改善箇所説明図

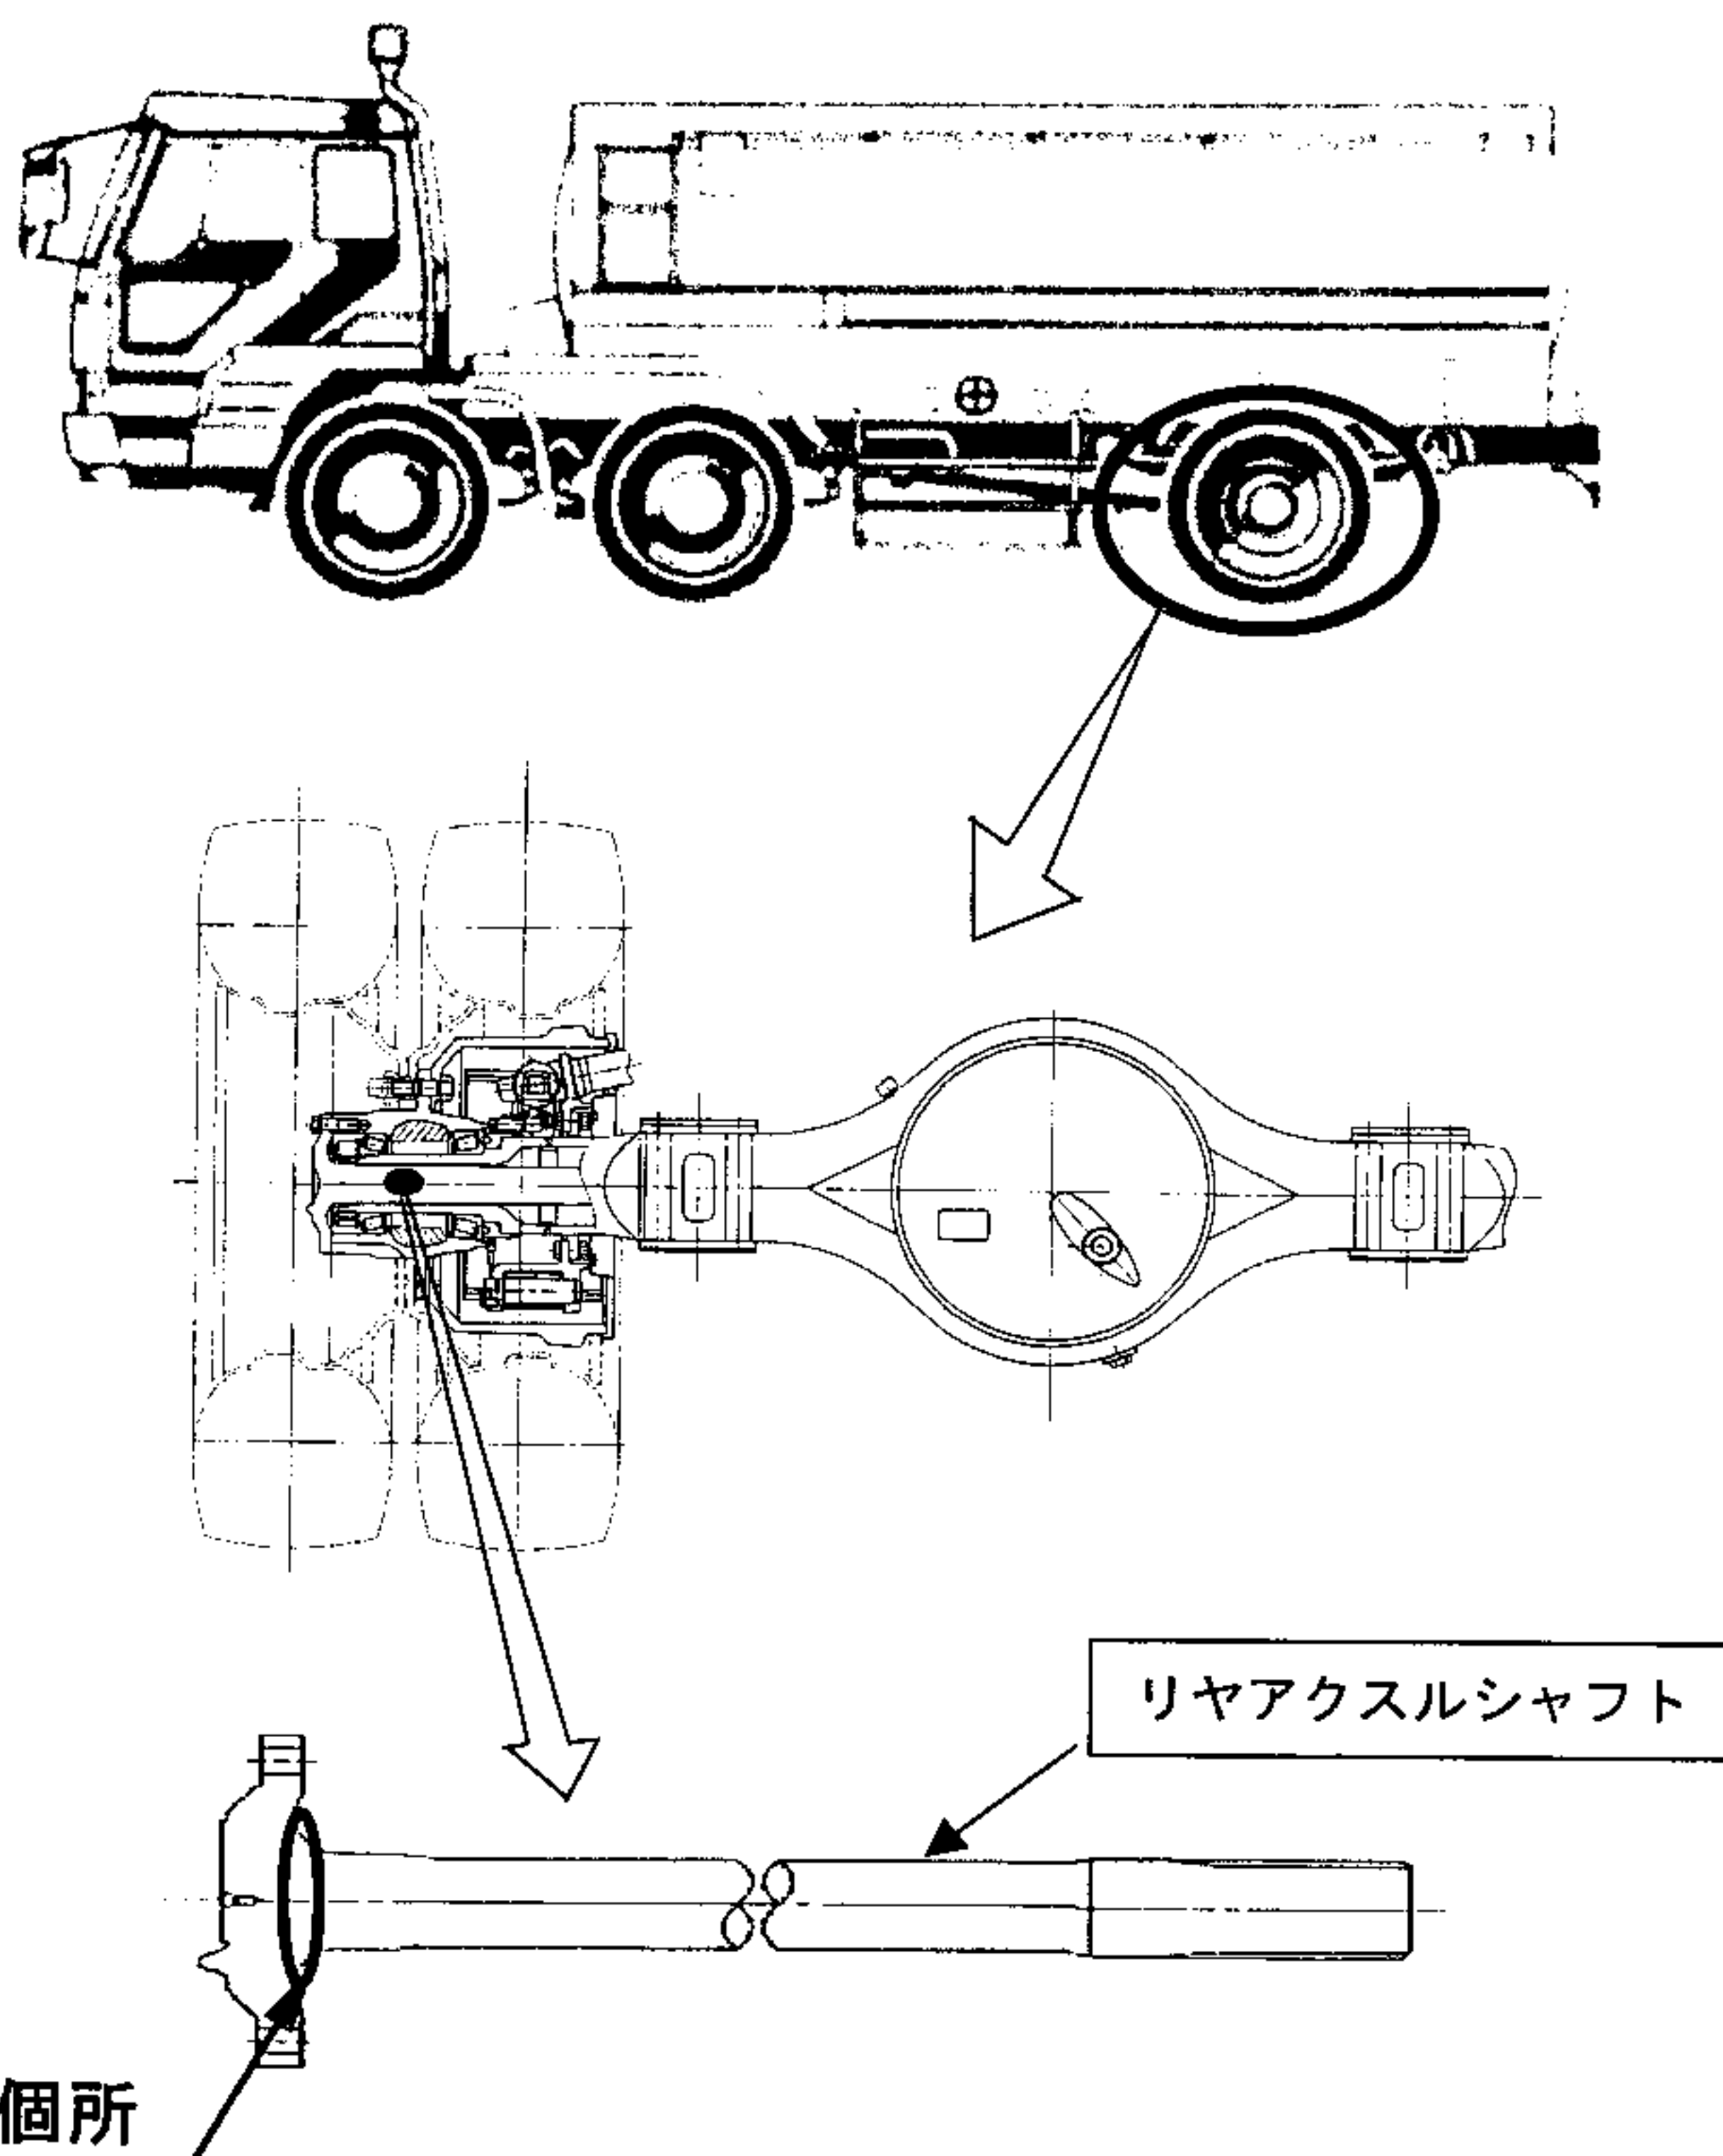
後1軸駆動の大型トラックのリアアクスルシャフトの材質が不適切なため、発進時の過大入力に対するフランジ根元付近の強度が不足している。
そのため、急発進等の過酷な操作により、当該シャフトが破損し、走行不能となるおそれがある。

全車両、リアアクスルシャフトを対策品に交換する。

注：□ は交換部品を示す。
